REGIONE TOSCANA

OGGETTO: [ID 11364 / WEB-VIA FER-VIAVIAF00000040] Parere regionale ex art. 63 L.R. 10/2010 di VIA statale PNIEC-PNRR, progetto di “Parco eolico di Scansano” di potenza pari a 79,2 MW, nei Comuni di Scansano e Magliano in Toscana (GR). Proponente: Gruppo Visconti Scansano S.r.l. [ID 2271] - **Proposta di richiesta di integrazioni e chiarimenti.**

Figura 4—30 Reticolo idrografico dell'area vasta di progetto.

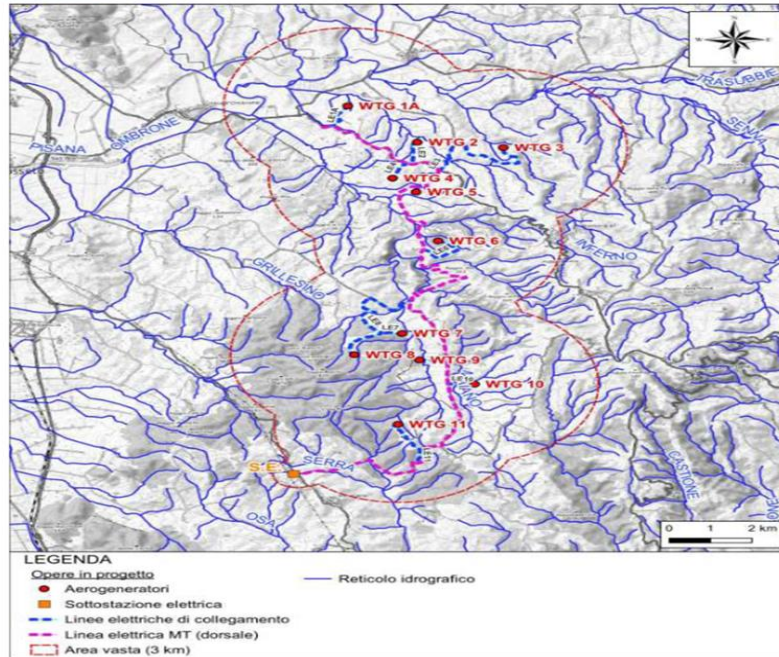
Tuttavia, si evidenzia e si fa osservare la presenza di un reticolo idrografico, evidenziato nella sottostante figura, di cui non vengono dettagliati gli attraversamenti specifici.

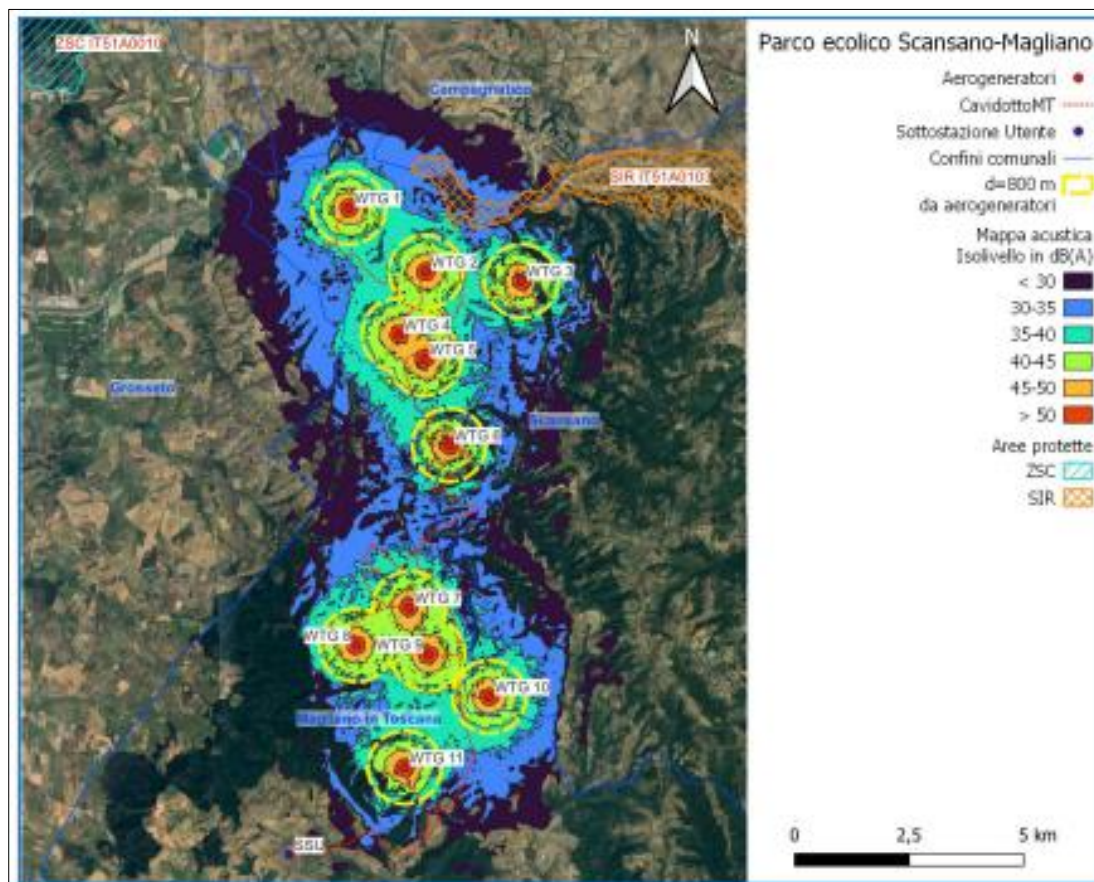
In base al PCCA dei Comuni di Scansano e di Magliano in Toscana, gli 11 aerogeneratori sono situati in III classe acustica.

Il proponente dichiara che il massimo livello di potenza sonora ( $L_w$ ) delle pale scelte (Vestas V-172) è pari a 106,9 dB(A), nella modalità operativa standard (PO: Power Optimized).
